CORTIZO
SISTEMAS DE ALUMINIO Y PVC PARA LA ARQUITECTURA

HOJA DE NOVEDADES

CERRADURA 3 PUNTOS AUTOMÁTICA

SISTEMA: PUERTA MILLENNIUM PLUS

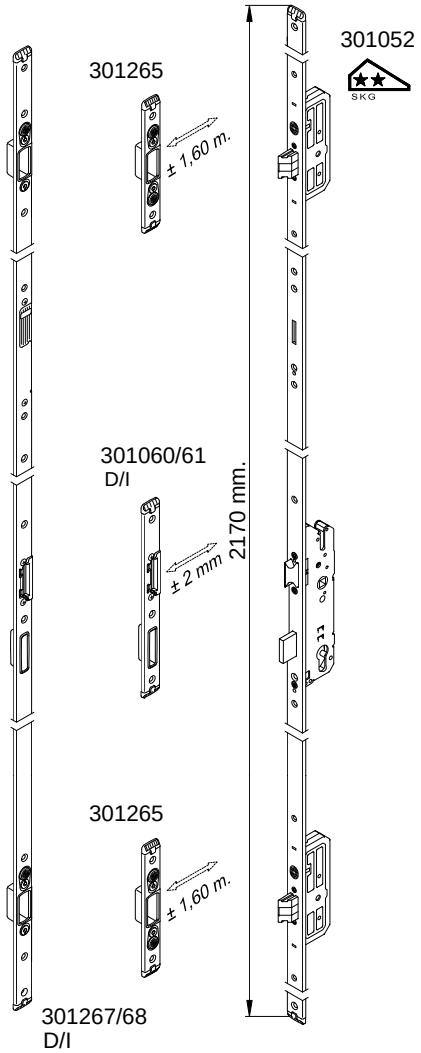
Se procede al cambio de modelo de cerradura de 3 puntos automática para la serie de puerta Millennium Plus. El modelo anterior se deja de fabricar y suministrar.

La activación de las palancas de cierre inferior y superior es por medio de un sistema magnético, incorporado en cerradura y cerraderos.

Nota importante: Los mecanizados requeridos en el frente de la hoja para situar la cerradura y los correspondientes para ubicar los cerraderos extremos en el marco varían respecto de los practicados con el modelo anterior. En el **Cortizo Center** se dispone ya de un catálogo actualizado en donde se indican los nuevos datos.

OPCIÓN CON CERRADEROS SUELTOS		UDS.
Cerradura 3P automática	**301052**	**1**
Cerradero central D/I	**301060/61**	**1**
Cerradero extremo	**301265**	**2**

OPCIÓN CON CERRADEROS LISTÓN		UDS.
Cerradura 3P automática	**301052**	**1**
Cerradero tipo listón D/I	**301267/68**	**1**

Las antiguas referencias de artículos 301064/65 (tope de activación D/I) y 301072/73 (cerraderos listón D/I), dejan de tener uso con el nuevo modelo de cerradura.
